Réf. D.M.S. : 2003-0017/60/2016-577 PR
Réf. D.U. : 01/PFU/619702
Réf. C.R.M.S. : AA/KD/AND20006.606
Annexes : historique et dossier

Objet : ANDERLECHT. Rue Docteur Kuborn, 6 à 8 et 10 (arch. F. Seroen, 1903-1910).
Démolition d'un garage, construction de 125 logements avec crèche et parking souterrain.
Demande de permis unique – Avis conforme de la CRMS
(Dossier traité par Mme A. Even – D.U. – Mme E. de Sart – D.M.S.)

En réponse à votre demande du 13/06/2016, sous référence, reçue le 14/06/2016, nous vous communiquons ***l'avis conforme défavorable*** émis par notre Assemblée en sa séance du 21/06/2017.

Figure 49 : Façade du côté du parc de l'Ecole Vétérinaire (Pierre Accarain – Marc Bouillot Architectes Associés, 2016)

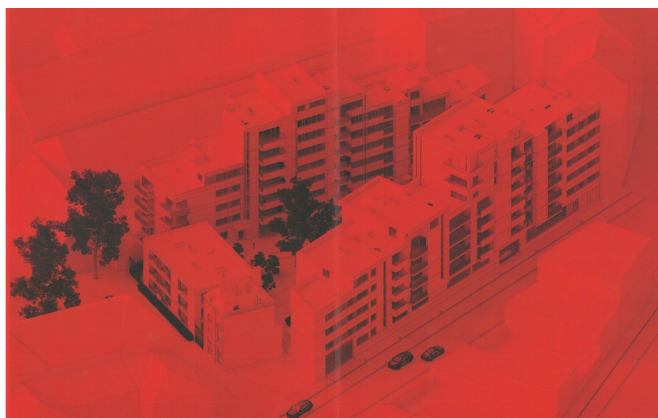
Quant au bâtiment III, il *devrait être implanté de sorte que la Maison du Répétiteur conserve son lien et son appartenance à l'ensemble des bâtiments qui composaient le site de l'école des Vétérinaires (en retrait ?).*

Figure 12 Illustration de la cohérence entre les gabarits du bâtiment 1 et de la « Maison du Répétiteur » (Façade rue du Docteur Kuborn) (ARIES sur fond de plan Accarain-Bouillot, (2016))

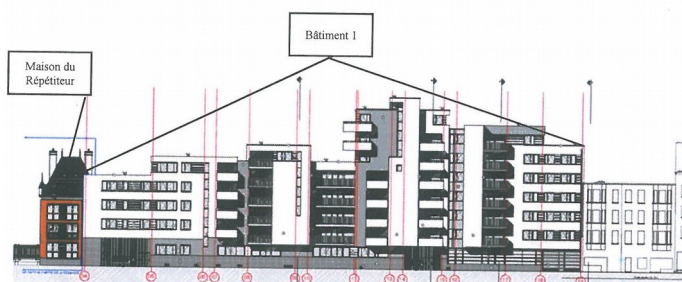
Les nouvelles constructions s'élèveraient graduellement à partir de la « Maison du Répétiteur », allant de R+3 jusqu'à R+7 (bâtiments I et II), ce qui, d'après l'auteur de projet, correspond au gabarit des immeubles existants rue des Deux Gares. **La CRMS estime que cette remarque n'a pas lieu d'être car les bâtiments mentionnés se situent dans un îlot plus éloigné, au caractère plus industriel que résidentiel, ce qui ne justifie pas d'égaliser les gabarits.**

Ces nouveaux bâtiments à 7 étages seront trop importants par rapport aux bâtiments du site classé et très visibles depuis le site. Ils risquent en outre de lui porter ombrage.

Le bâtiment I, le long de la rue Kuborn, s'élève rapidement après la « Maison du Répétiteur », au détriment de la valorisation et de la lisibilité de celle-ci et de son lien avec les autres bâtiments dans le site classé. Il risque par ailleurs de lui procurer beaucoup d'ombre. **La CRMS demande de revoir à la baisse**

les gabarits et que le bâtiment à rue (I) n'excède pas le gabarit prévu dans le cadre du projet Citygate, à savoir R+4 maximum.

Quant à la limite avec la Maison du Répétiteur, le volume surplombant l'accès pompiers prévu au rez devrait être supprimé et/ou son implantation revue pour permettre de valoriser la disposition spécifique de la maison du Répétiteur, la lecture de ses deux murs pignon aveugles qui participent à son identité et son appartenance au site.
